# 三菱電機ACサーボシステム セールスとサービス

No. 22-02A

## ACサーボアンプの外観変更および 交換用ファンユニットMR-J5-FAN2生産中止と代替品MR-J5-FAN6発売のお知らせ

表4. 交換用ファンユニット

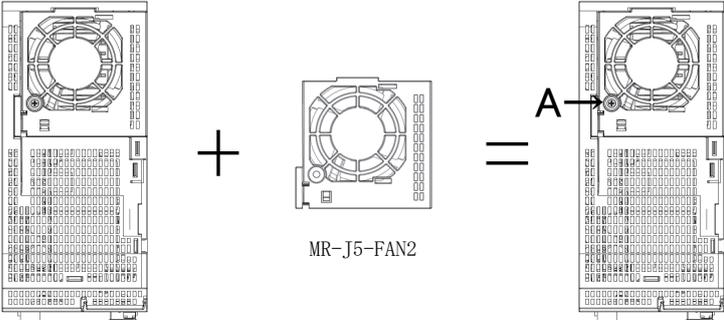
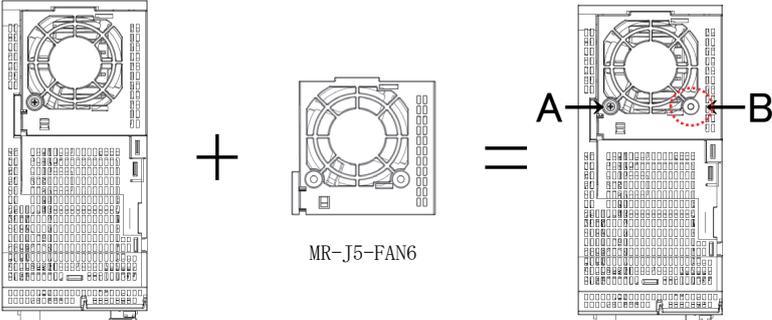
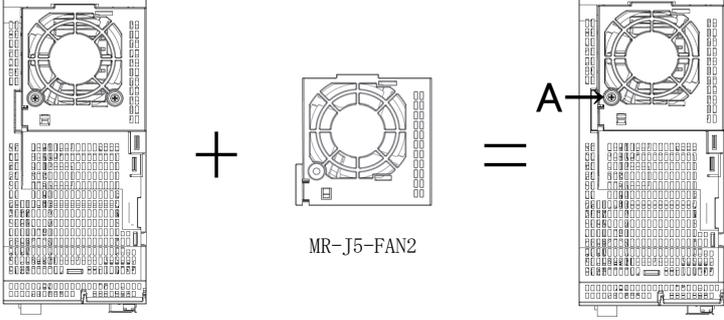
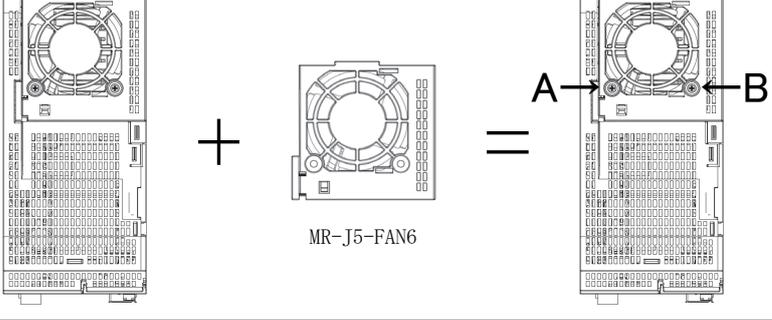
交換用ファンユニット（MR-J5-200\_，MR-J5-350\_用）の外観を変更いたします。

変更箇所	変更前 形名：MR-J5-FAN2	変更後 形名：MR-J5-FAN6
ねじ穴 1→2箇所
